改善箇所説明図 ①

基準不適合発生箇所

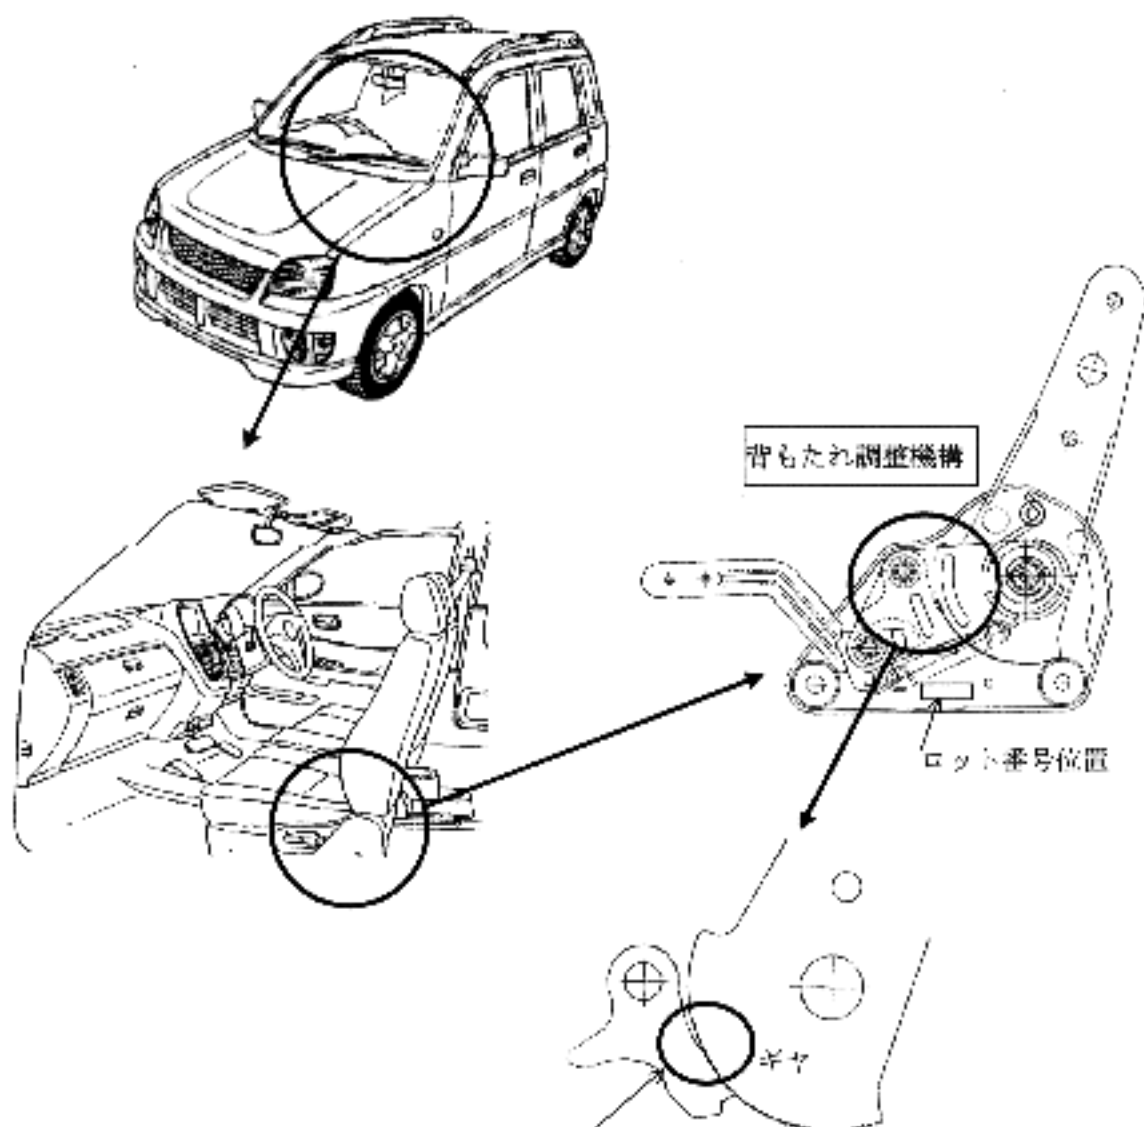
前部座席の背もたれ調整機構のギヤに加工不良のものがあつたため、そのままの状態で使用を続けると、最悪の場合、乗車中に背もたれが倒れるおそれがある。

全車両、当該部品のロット各号を確認し、当該するものは良品と交換する。

対象ロット番号：0315～0322

シートレール内側の後部斜ナイド面に、白ペイントを塗布する。
